新商品案内

2018年4月吉日
TMEHジャパン株式会社
TEL:0532-34-7668

キャスター プレートタイプ

キャスター ボルトタイプ

丸パイプ用キャスターサポート
CMA-100の場合

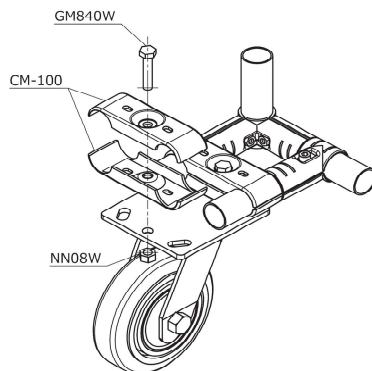
※1 キャスター変更に伴う注意点(プレートタイプキャスターの場合)

アルミパイラックシステムへの取付けの場合、φ75、φ100タイプのプレートタイプキャスターはアルミキャスターサポートでの取付けができません。取付けの際は、丸パイプ用のキャスターサポートを使用して取付けて下さい。

ボルトタイプキャスター
ブッシング取付け

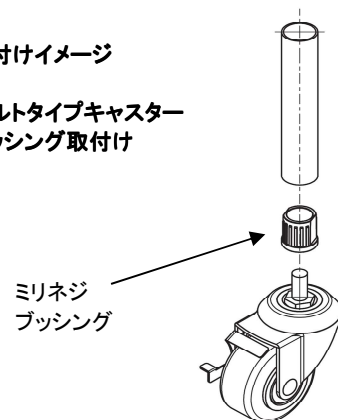
※2 キャスター変更に伴う注意点(ボルトタイプキャスターの場合)

従来のボルトタイプキャスターは差込みネジピッチがインチタイプでしたが、新商品はミリネジとなります。取付けの際はミリネジブッシング(品番末尾「B」)を別途ご購入下さい。
